### Informacja o treści zapytania i wyjaśnienia zamawiającego

Dotyczy: postępowania przetargowego prowadzonego w trybie przetargu nieograniczonego pn: „Zagospodarowanie pustych przestrzeni nad rzeką Wel w Lidzbarku”

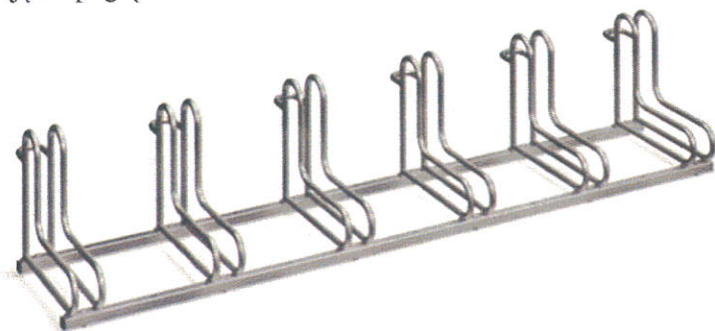
Prosimy o uzupełnienie SIWZ o rysunki poglądowe wraz z podaniem wymiarów ławek (plac teqball), koszy na śmieci, stojaków na rowery, stolików z krzesłami (łączka biwakowa/tereny zielone) oraz miejsca na ognisko - grill parkowy.

3) kosz na śmieci wyposażony w wewnętrzny pojemnik z ocynkowanej blachy, konstrukcja ze stalowych profili, boczne wypełnienia z impregnowanych drewnianych profili 3,5 x 2,5 cm, konstrukcja dostosowana do kotwienia do podłoża, kolor kasztan.

Wymiary:

- szerokość 400 mm
- głębokość 400 mm
- wysokość 800 mm
- objętość 65 l

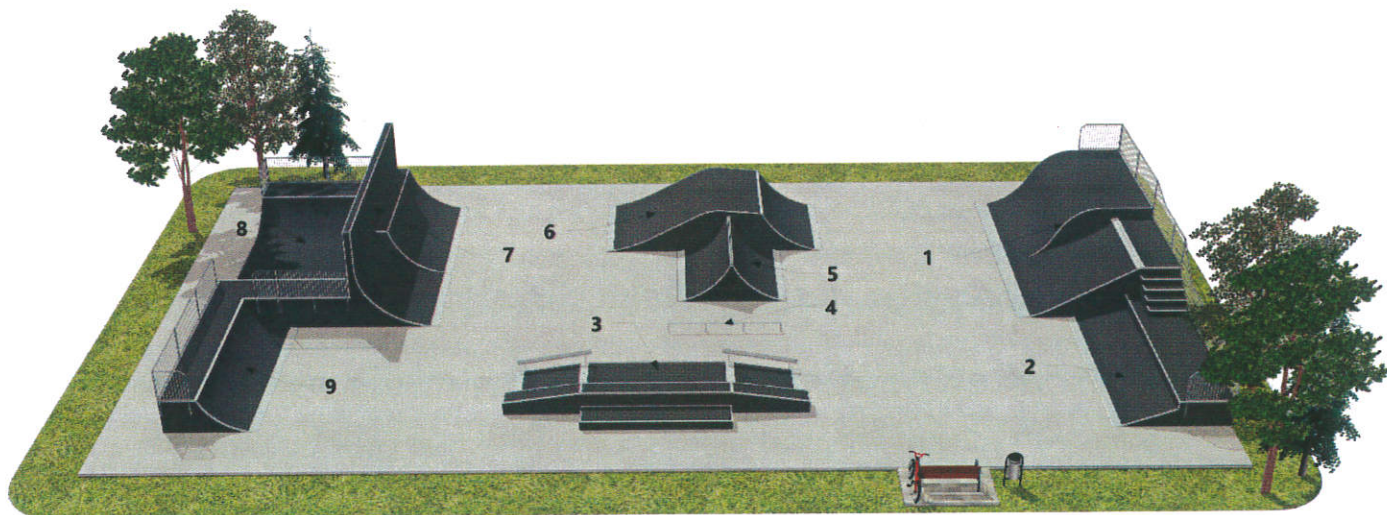
Czy Zamawiający wyrazi zgodę na zmianę wymiarów przeszkód (wizualizacja): 5 – Spin (z wymiarów 366x366x150 cm na wymiary 394x366x150 cm), 6 - Funbox do skoków (z wymiarów 760x366x150 cm na wymiary 830x366x150 cm)?

Urządzenia zostały zaprojektowane według starej normy, która nie przewidywała hulajnóg jako urządzeń do użytkowania na skateparkach. Przez ostre kąty urządzenia te nie spełniają wymagań wszystkich użytkowników oraz mogą być problematyczne dla początkujących użytkowników.

Zamawiający wyraża zgodę.

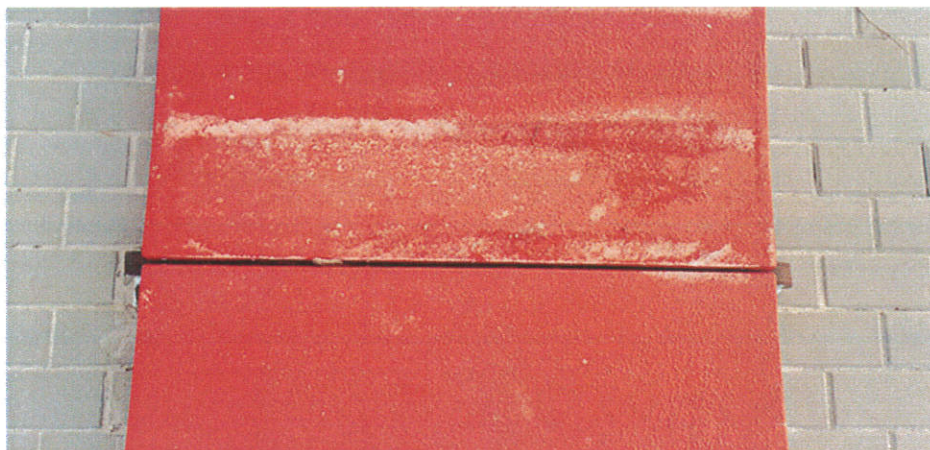
Czy Zamawiający będzie wymagał, aby różnica wysokości pomiędzy połączeniami modułów była nie większa niż 3 mm?

Zamawiający informuje, że wymaga, aby różnica wysokości pomiędzy połączeniami modułów była nie większa niż 3 mm.

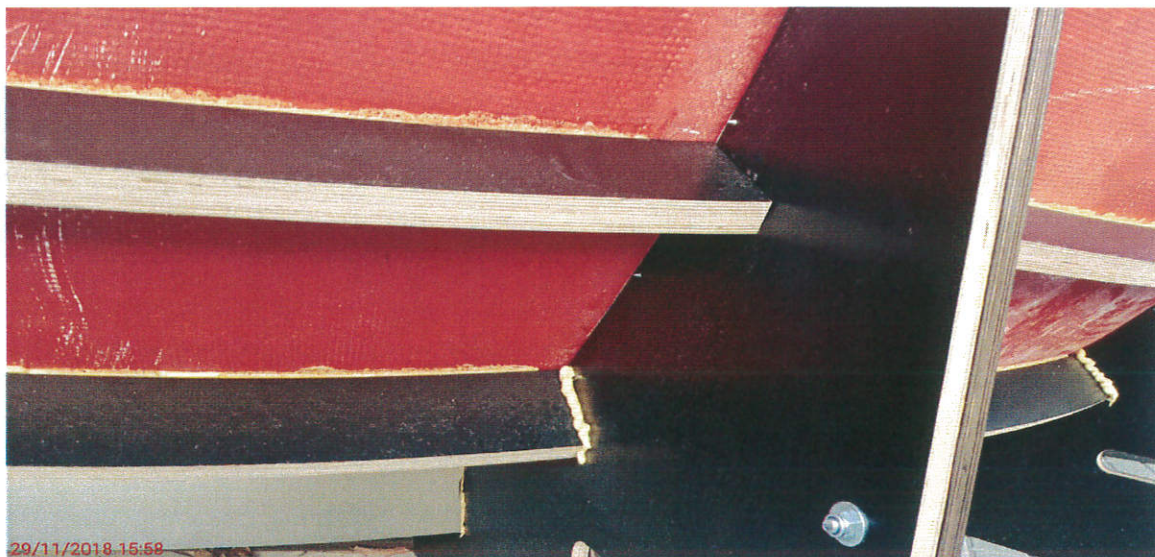
Czy Zamawiający wyłączy możliwość zastosowania pianki montażowej w celu zatuszowania niedoskonałości (szczelin oraz nierówności) ?

Pianka montażowa nie może być używana jako klej w produkcji tego typu obiektów. Jest to materiał miękki, który pod wpływem ciągłych nacisków (sił działających w trakcie jazdy) zostanie wykruszony i zmiażdżony. W konsekwencji doprowadzi to do uginania kompozytu i uszkodzenia konstrukcji. Poniżej prezentujemy zdjęcia zastosowania pianki montażowej zamiast masy poliuretanowej uszczelniająco – klejącej.

Zamawiający informuje, że wyłącza możliwość zastosowania pianki montażowej w celu zatuszowania niedoskonałości (szczelin oraz nierówności)

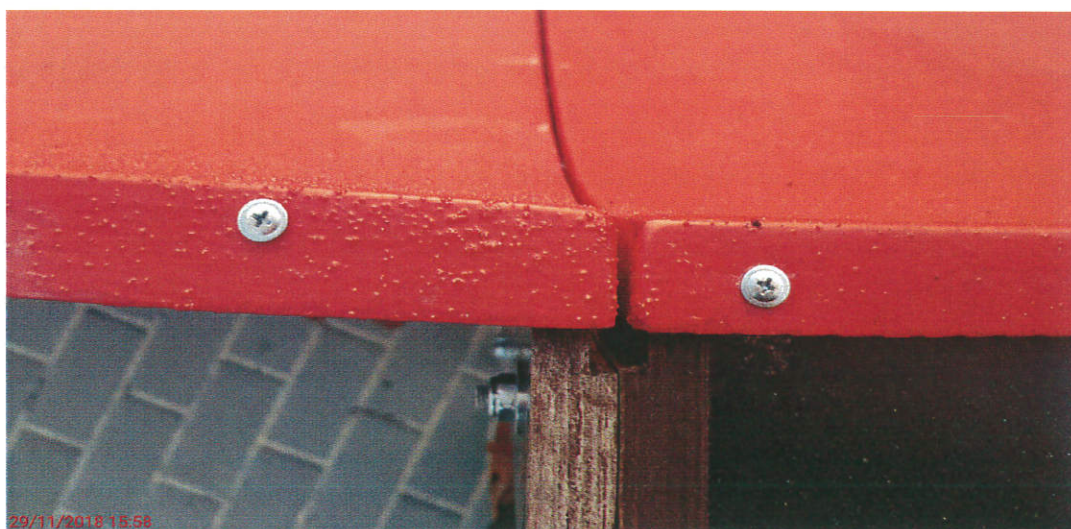
Czy Zamawiający będzie wymagał, aby wszystkie łebki wkrętów były zlicowane ze sklejką oraz kompozytem (wszystkie miejsca przed wkręceniem muszą być wyfrezowane, aby wkręt zlicował się z górną powierzchnią) ?

Wystające wkręty ponad powierzchnię powodują urazy u użytkowników. Dodatkowo osoba jeżdżąca narażona jest na potarganie ubrania. Poniżej przedstawiamy zdjęcie wystających wkrętów. Jednocześnie pragniemy podkreślić, iż tego typu zaniedbania mają za cel obniżyć koszty produkcji, kosztem jakości i bezpieczeństwa użytkowników.

Zamawiający informuje, że wymaga, aby wszystkie łebki wkrętów były zlicowane ze sklejką oraz kompozytem (wszystkie miejsca przed wkręceniem muszą być wyfrezowane, aby wkręt zlicował się z górną powierzchnią).

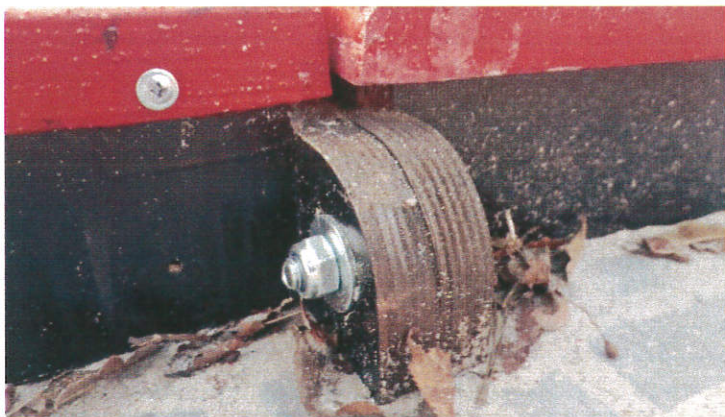
Czy Zamawiający będzie wymagał, aby dolna część modułu zawierała stalowe kątowniki?

W tego typu obiektach stosuje się stalowe kątowniki, które zapobiegają deformacji konstrukcji. Poniżej prezentujemy zdjęcie łączenia modułów bez kątowników.

Zamawiający informuje, że wymaga, aby dolna część modułu zawierała stalowe kątowniki.

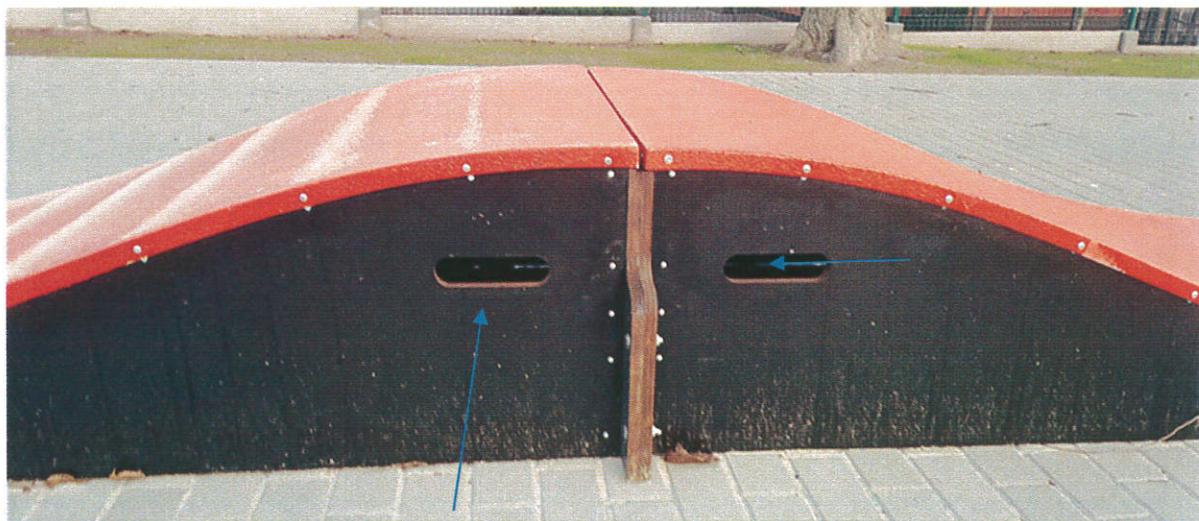
Czy Zamawiający będzie wymagał, aby widoczne krawędzie sklejki były zaokrąglone o minimalnym promieniu r3?

Brak zaokrąglonych krawędzi może narazić użytkowników na przecięcie skóry.

Zamawiający informuje, że wymaga, aby widoczne krawędzie sklejki były zaokrąglone o minimalnym promieniu r3.

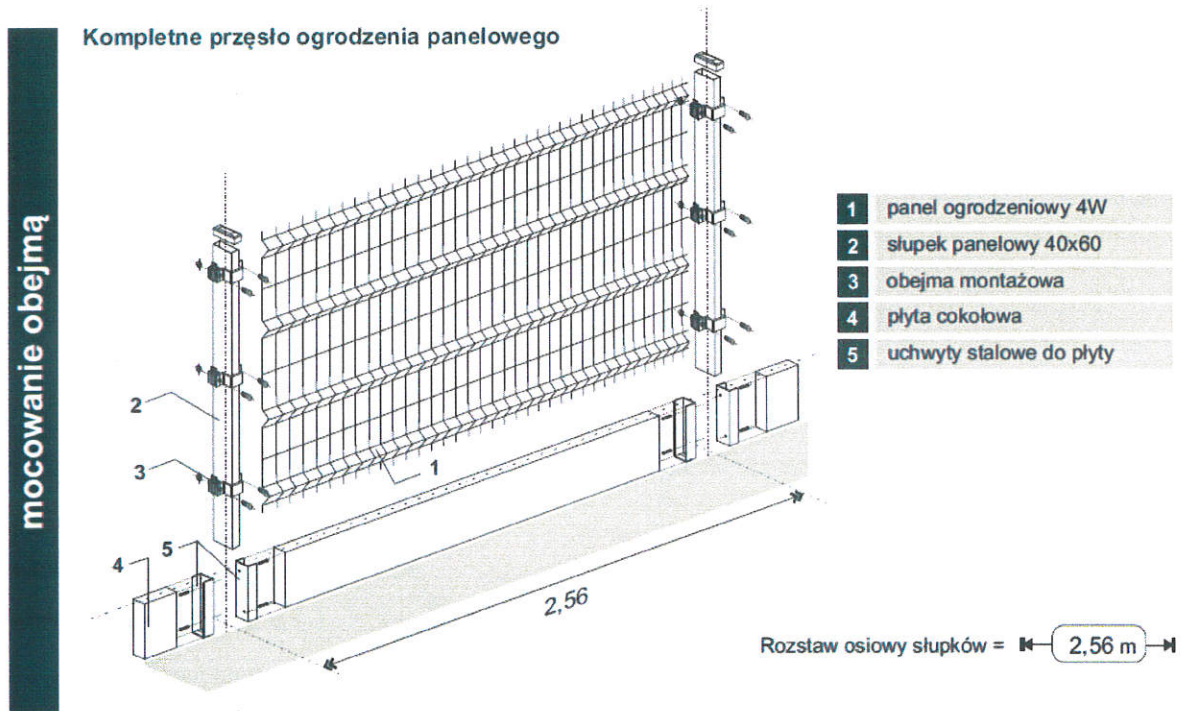
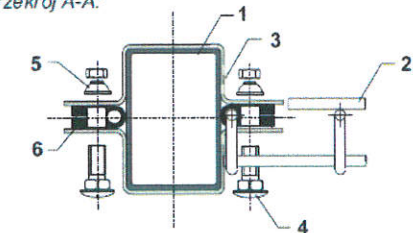
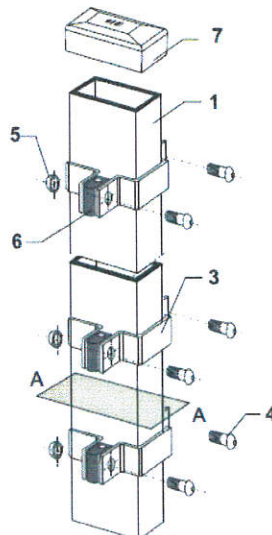
Prosimy o uzupełnienia SIWZ o rysunku poglądowe ogrodzenia inwestycji oraz ogrodzenia placu zabaw.

Rysunki poglądowe ogrodzenia inwestycji oraz ogrodzenia placu zabaw zostały zamieszczone poniżej.

Całość ogrodzenia w kolorze zielonym.

Siatka z paneli o wys. około 1,5 m.

Panele wykonane z drutu o średnicy  $\phi$  5,0 mm.
